1.1 CONCEPTO TÉCNICO No. CT:	**6331**
1.2 ÁREA:	Técnica y de Gestión
1.3 COORDINACIÓN:	Investigación y Desarrollo
1.4 REFERENCIA CRUZADA RADICADO FOPAE:	2011ER13649
1.5 RESPUESTA OFICIAL No.	RO-50659

2.1 SOLICITANTE:	CURADURÍA URBANA No. 5
2.2 PROYECTO:	Diagonal 47 Bis A Sur No 13A - 03 Este
2.3 LOCALIDAD:	4. San Cristóbal
2.4 UPZ:	51. Los Libertadores
2.5 BARRIO O SECTOR CATASTRAL:	El Pinar
2.6 DIRECCIÓN:	Diagonal 47 Bis A Sur No 13A - 03 Este
2.7 CHIP:	AAA0214SSYN
2.8 MANZANA CATASTRAL:	80
2.9 PREDIO CATASTRAL:	42
2.10 ÁREA (Ha):	0.00605 (*)
2.11 FECHA DE VISITA:	Octubre 5 de 2011

Figura 1. Localización general del proyecto ubicado de la Diagonal 47 Bis A Sur No 13A - 03 Este en el Plano Normativo de Amenaza por Remoción en Masa del POT (Decreto 190 de 2004), el cual se encuentra en amenaza MEDIA.

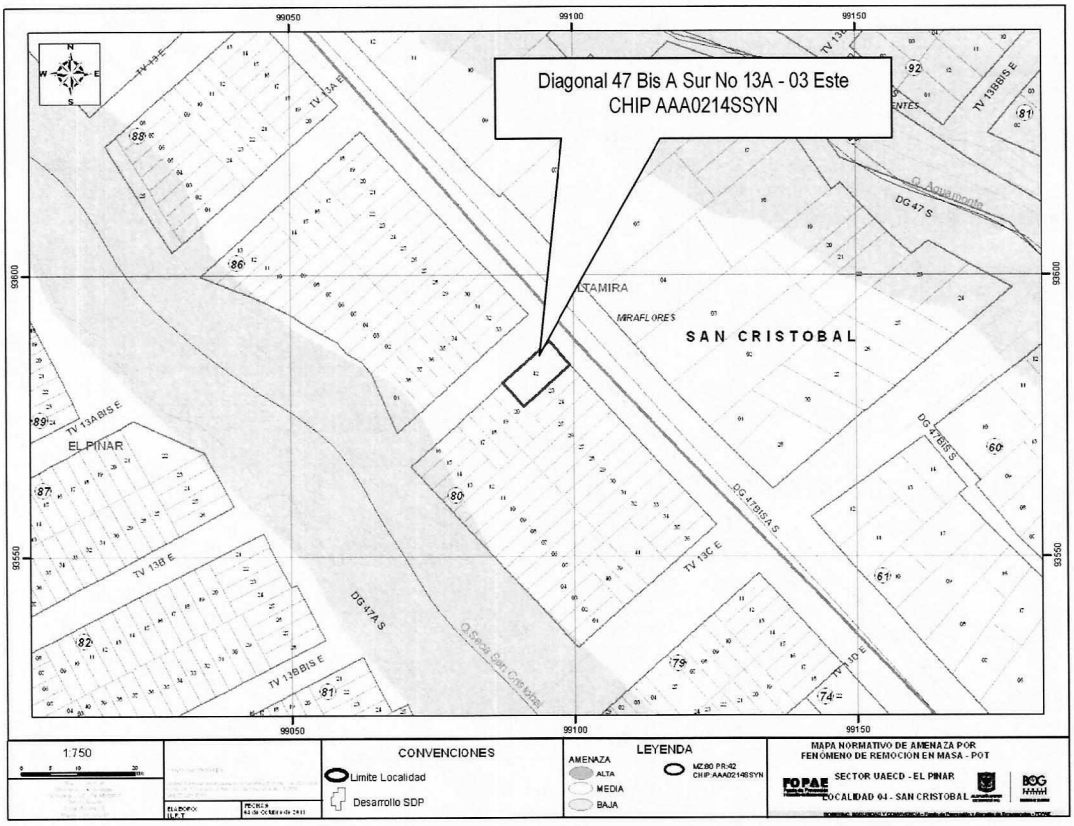
Conforme con el plano normativo de "Amenaza por Remoción en Masa" del Plan de Ordenamiento Territorial de Bogotá – POT, el sector del proyecto ubicado en la Diagonal 47 Bis A Sur No 13A - 03 Este, de la Localidad de San Cristóbal, se encuentra en una zona de AMENAZA MEDIA por procesos de remoción en masa (Figura 1).

Fotografía No. 1. Predio en donde se desarrollará el proyecto, ubicado en la Dg 47 Bis A Sur No 13A - 03 Este de la localidad de San Cristóbal.

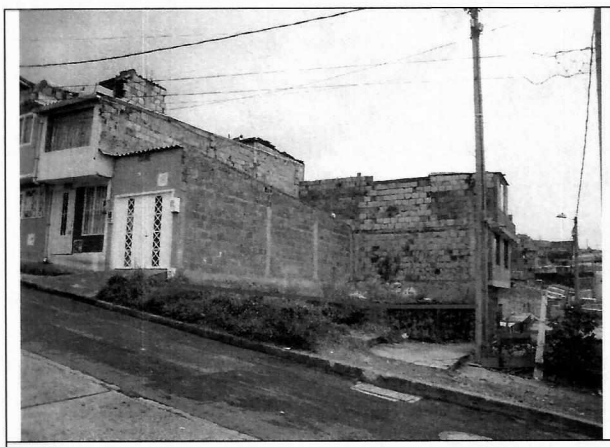
En el momento de la visita técnica en el predio objeto del presente concepto técnico, se encontró un lote vacio sin evidencias de afectación por procesos de remoción en masa de carácter local en su interior, ni de carácter general en la ladera o zonas aledañas al predio evaluado, adicionalmente el predio objeto del presente concepto se encuentra ubicado aproximadamente a 65 metros de la Quebrada Aguamonte y aproximadamente a 50 metros de la Quebrada Seca San Cristóbal.
